改善箇所説明図

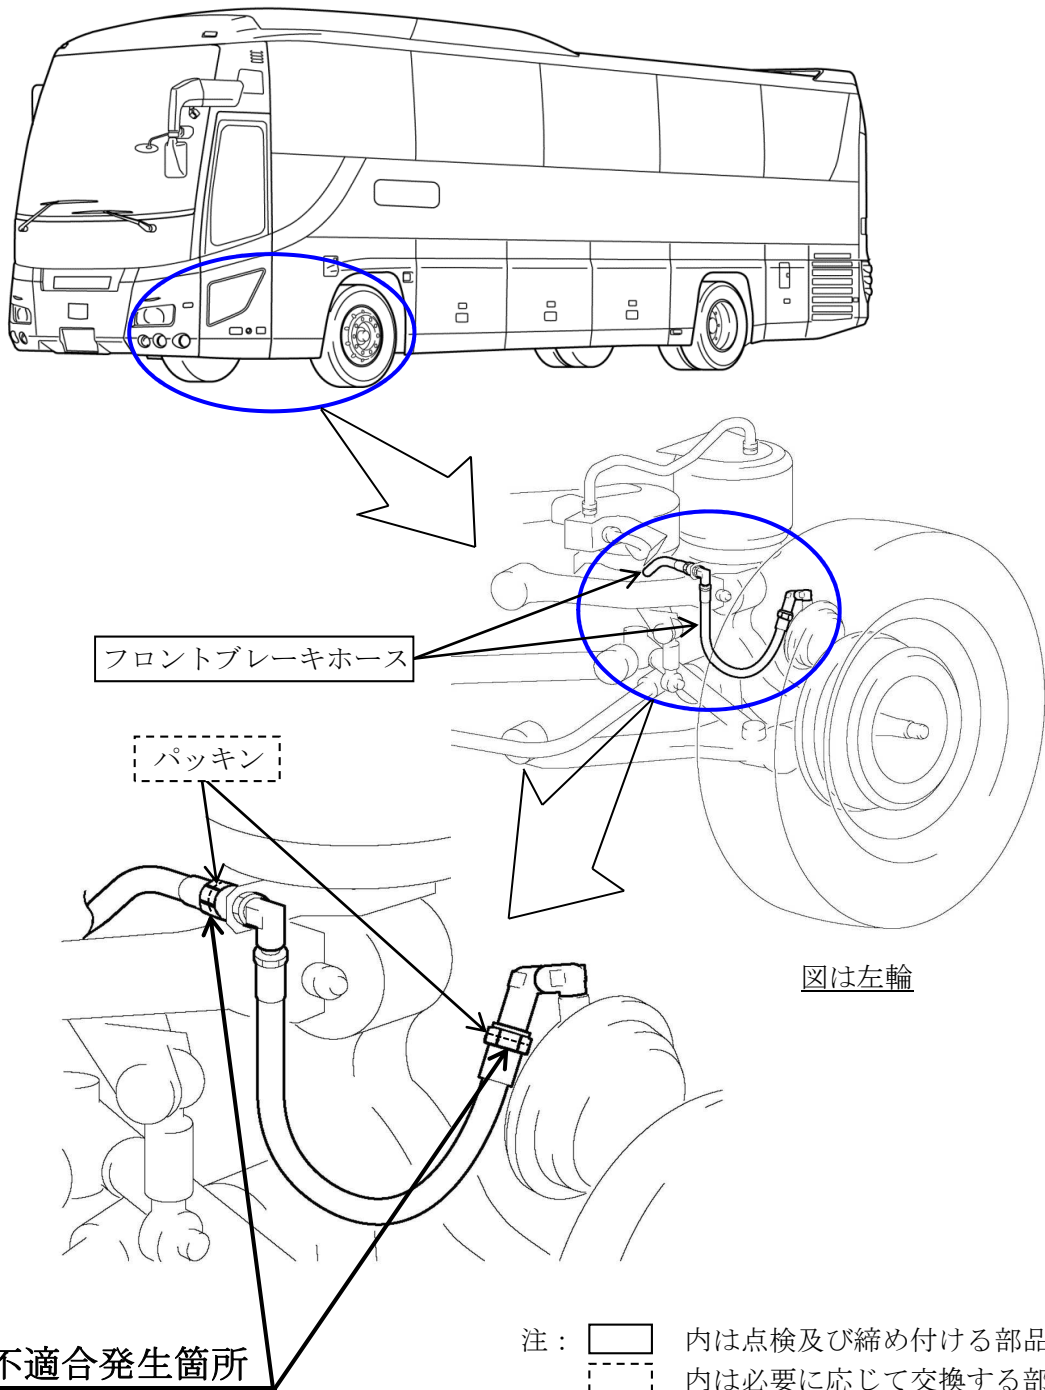
基準不適合発生箇所

大型バスにおいて、フロントブレーキホースの締め付け作業が不適切なため、接続部の締め付け力が不足しているものがある。そのため、そのまま使用を続けると、接続部が緩んでエアが漏れ、最悪の場合、制動力が低下するおそれがある。

改善の内容

全車両、当該ホース接続部の締め付けトルクを点検し、トルクが不足しているものは正規トルクで締め付ける。なお、その際パッキンを新品に交換する。

識別： 改善済車両にはネームプレートに白色ペイントを塗布する。
